ТЕХНИЧЕСКАЯ ИНФОРМАЦИЯ О ПОДКЛЮЧЕНИИ СВЕТОДИОДНОГО ДЮРАЛАЙТА.

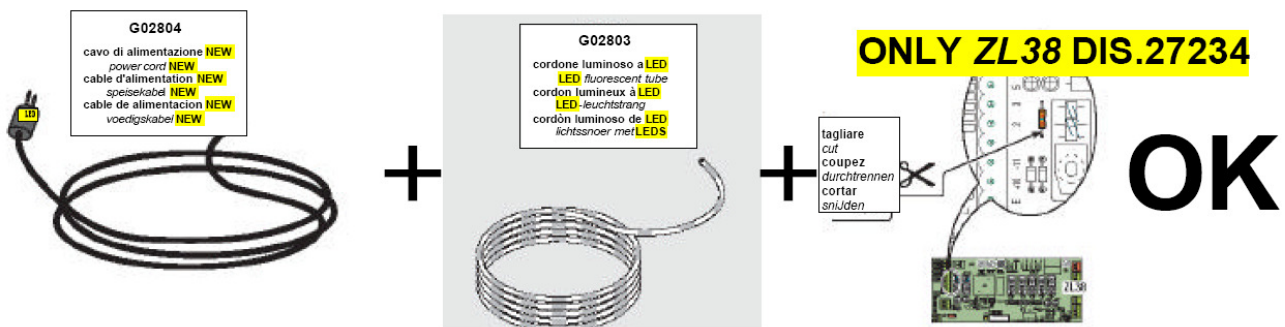
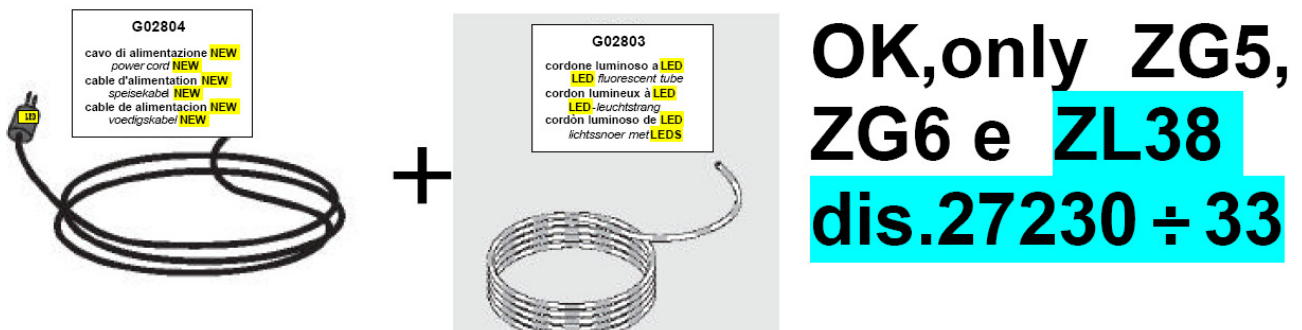
Для подключения светодиодного дюралайта к плате блока управления ZL38 (dis. 27234) с использованием нового кабеля G02804, необходимо исключить из схемы указанный на рисунке элемент (например, перекусив одну ножку).
